Miljøkonsekvensrapport og øvrigt høringsmateriale for
Jammerland Bugt Kystnær Havvindmøllepark

“Høringssvar til Jammerland Bugt Kystnær Havmøllepark – journal nr. 2019-5937”

Maj 2024

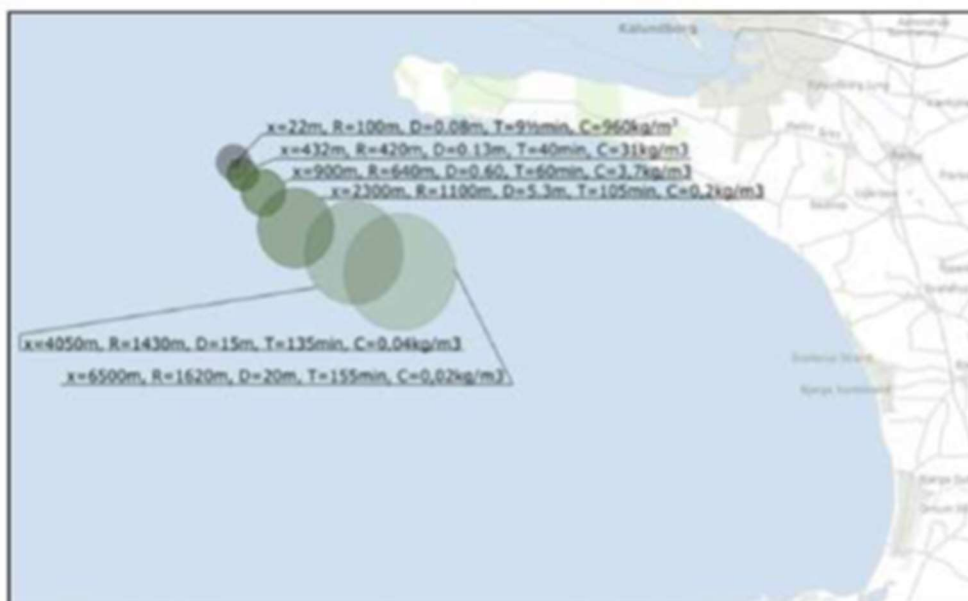
Det fremgår af både ansøgningen og tilladelsen, at den største spredning kan forventes at foregå i sydlig retning på grund af de lokale strømforhold i bugten. Man kan derfor gå ud fra, at en del af slammet vil aflejres på de blåmuslingebanker mv., som bl.a. udgør levestruktur for bugtens overvintrende havænder.

Disse dumpninger af de meget store mængder havneslam påvirker indiskutabelt miljøtilstanden i bugten i negativ retning.
